Avis de la Mission Régionale d'Autorité environnementale Nouvelle-Aquitaine formulé à l'occasion de la présentation d'un projet de parc photovoltaïque au sol au lieu dit « Laouson » à Lesperon (40)

n°MRAe 2024APNA37

dossier P-2023-15162

Commune de Lesperon (40) Société SA ENOVA PV2 la préfète des Landes 13 décembre 2023 autorisation de défrichement

Plan masse – extrait étude d'impact page 115

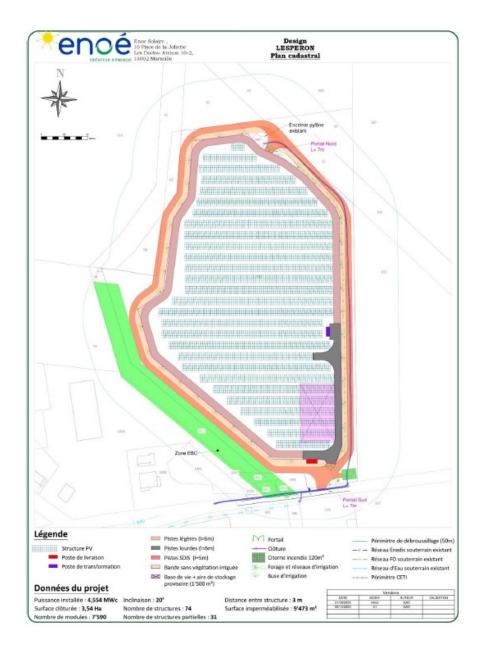
Le projet prévoit un raccordement électrique à Rion des Landes à 10,5 km du parc solaire (tracé page 124 de l'étude d'impact). La MRAe rappelle que le raccordement du parc photovoltaïque au réseau public d'électricité fait partie intégrante du projet et recommande que les enjeux environnementaux liés aux opérations de raccordement soient précisés et fassent l'objet de la mise en œuvre de la séquence Éviter Réduire Compenser (ERC). Il en est de même pour les obligations légales de débroussaillement (OLD) imposées au delà du périmètre clôturé du parc.
